リコール届出一覧表

リコール届出日:令和 08 年 06 月 25 日

リコール届出番号	外-4203	リコール開始日	令和 08 年 06 月 25 日
届出者の氏名又は名称	Stellantis ジャパン株式会社 代表取締役社長 成田 仁	製作国：フランス共和国 製作者名：Automobiles CITROEN 問い合わせ先：専用フリーダイヤル TEL:0120-55-4106 製作国：イタリア共和国 製作者名：FCA Italy S.p.A. 問い合わせ先：専用フリーダイヤル:なし ホームページ： https://www.stellantis.jp	
不具合の部位(部品名)	原動機(ウォーターポンプ)		
基準不適合状態にあると認める構造、装置又は性能の状況及びその原因	エンジンのウォーターポンプにおいて、プーリーの設計検討が不十分なため、プーリーとシャフトの嵌合が不足しているものがある。そのため、そのまま使用を続けると、プーリーが外れてタイミングベルトがゆるみ、エンジン警告灯が点灯し、最悪の場合、エンジンが停止するおそれがある。		
改善措置の内容	全車両、ウォーターポンプを対策品に交換する。		
不具合件数	0 件	事故の有無	なし
発見の動機	本国からの情報による。		
自動車使用者及び自動車特定整備事業者に周知させるための措置	<ul style="list-style-type: none"> ・使用者:ダイレクトメール等で通知する。 ・自動車特定整備事業者:対象台数が少数であり全ユーザーを把握しているため、周知のための措置はとらない。 ・弊社ホームページに掲載する。

改善箇所説明図

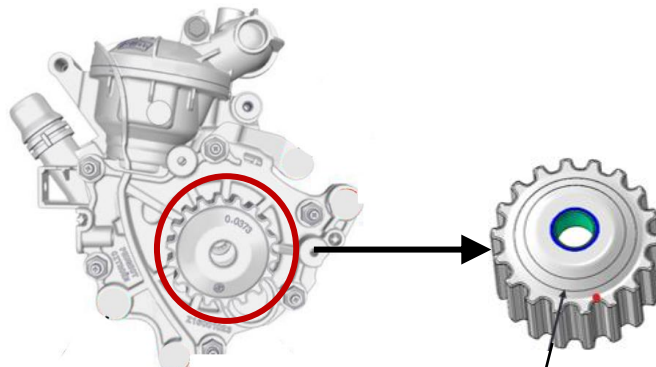
基準不適合部位

エンジンのウォーターポンプにおいて、プーリーの設計検討が不十分なため、プーリーとシャフトの嵌合が不足しているものがある。そのため、そのまま使用を続けると、プーリーが外れてタイミングベルトがゆるみ、エンジン警告灯が点灯し、最悪の場合、エンジンが停止するおそれがある。

改善の内容

全車両、ウォーターポンプを対策品に交換する。
